Additif 45 : Règlement ONU n° 46

Révision 6 – Amendement 8

Série 05 d'amendements – Date d'entrée en vigueur : 8 octobre 2022

Prescriptions uniformes relatives à l'homologation des systèmes de vision indirecte et des véhicules à moteur en ce qui concerne le montage de ces systèmes

Figure 1

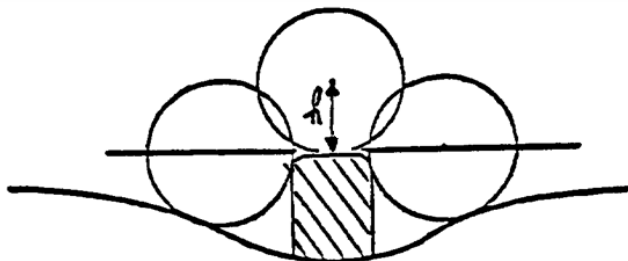
Ajouter le nouveau paragraphe 6.2.2.1.2.2, libellé comme suit :

- « 6.2.2.1.2.2 Si la dimension de la saillie d'un élément monté sur une surface non convexe ne peut pas être simplement mesurée, elle doit être déterminée en fonction de l'écartement maximal du centre d'une sphère de 100 mm de diamètre par rapport au plan nominal de la surface lorsque la sphère est déplacée au-dessus de l'élément tout en restant en contact avec celui-ci. La figure 1 donne un exemple de l'utilisation de cette méthode.

« Annexe 5

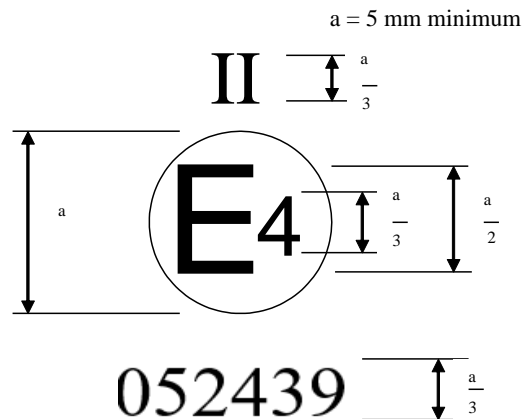
Annexe 5, lire :

Exemple de marque d'homologation d'un système de vision indirecte

La marque d'homologation ci-dessus, apposée sur un système de vision indirecte, indique qu'il s'agit d'un système principal de vision vers l'arrière de la classe II, qui a été homologué aux Pays-Bas (E 4) en application du Règlement n° 46 et sous le numéro d'homologation 052439. Les deux premiers chiffres du numéro d'homologation signifient que le Règlement n° 46 comprenait déjà la série 05 d'amendements lorsque l'homologation a été accordée.
